Avis délibéré de la mission régionale d'autorité environnementale sur la poursuite de l'exploitation et l'extension d'une carrière de gneiss, portée par la société CSME, sur la commune de Verneix (03)

Avis n° 2024-ARA-AP-1657

Avis délibéré le 15 mars 2024

Figure 3: Estimation de l'évolution des besoins de matériaux à usage du BTP sur le territoire du ScoT et de l'évolution des capacités moyennes des carrières (source : étude d'impact).

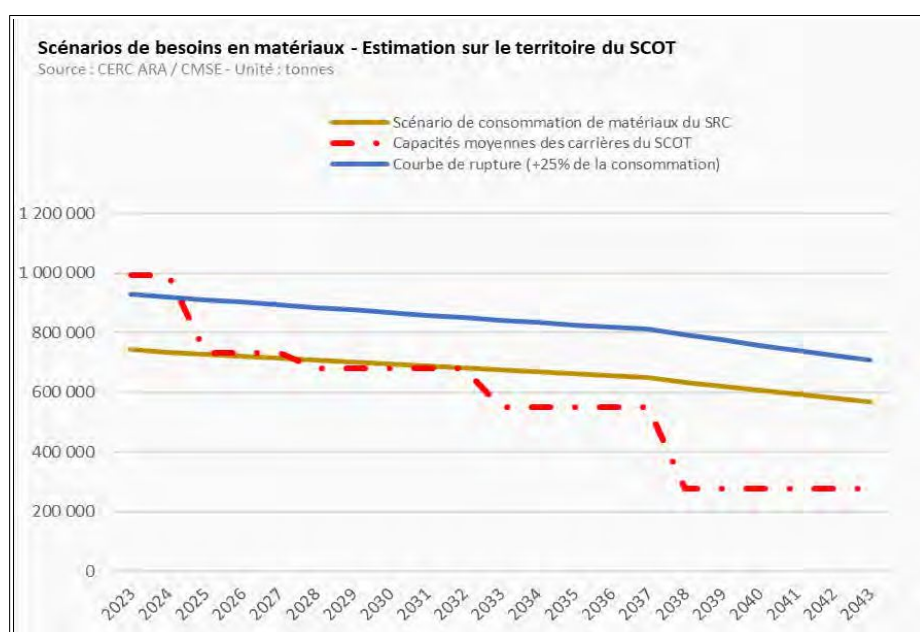
Ce graphique ne précise pas la part indispensable en granulats de carrière et la part de granulats recyclés acceptable au niveau des consommations. En effet, même si les matériaux recyclés ne peuvent pas remplacer la totalité des granulats naturels pour les utilisations les plus exigeantes qualitativement, ils peuvent en substituer une partie. Le Schéma Régional des Carrières et le Plan

Régional de Prévention et de Gestion des Déchets⁶ (PRPGD) prévoient d'augmenter la part de déchets du BTP recyclés, le PRPGD ayant pour objectif d'atteindre un taux de 37 à 52 % (selon les méthodes de calcul) de déchets inertes recyclés à l'horizon 2025. S'agissant de la carrière de Verneix, la proportion actuelle et future de la production issue de déchets recyclés est d'environ 7,5 % de la production annuelle (15 000 tonnes sur les 200 000 tonnes produites annuellement), soit en-deçà de ces objectifs. Le dossier déclare avoir étudié la possibilité de substitution des granulats et sables produits par la carrière par des granulats recyclés⁷, sans pour autant justifier la proportion d'environ 7,5 % de production issue de déchets recyclés retenue par le projet.

L'Autorité environnementale recommande de justifier la proportion de la production issue de déchets recyclés, et d'envisager d'en augmenter la quantité.
